3º CADERNO DE PREGUNTAS E RESPOSTAS – RDC Nº 001/2020

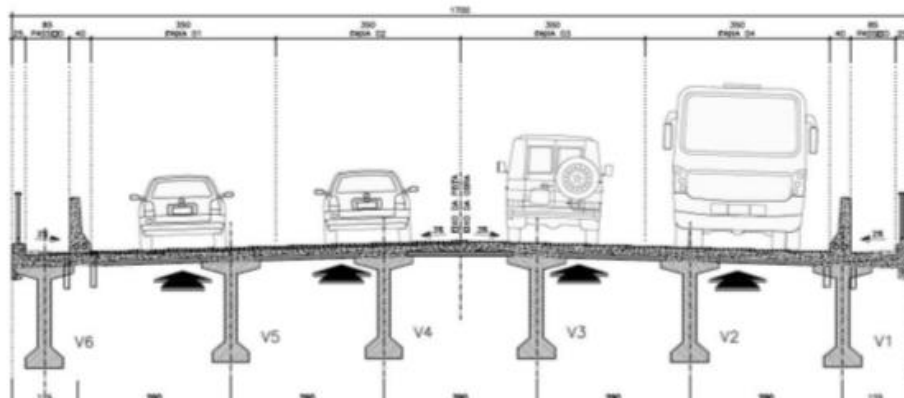
No Anexo E5 - Seções Transversais, disponibilizado juntamente com o EDITAL, o desenho indica que a Ponte possui uma largura de 17,00m. Contudo, no Memorial Descritivo folha 4/6 a indicação é de uma largura de 16,20m. Favor esclarecer a largura correta.

RESPOSTA 03: Considerar largura de 16,20m.
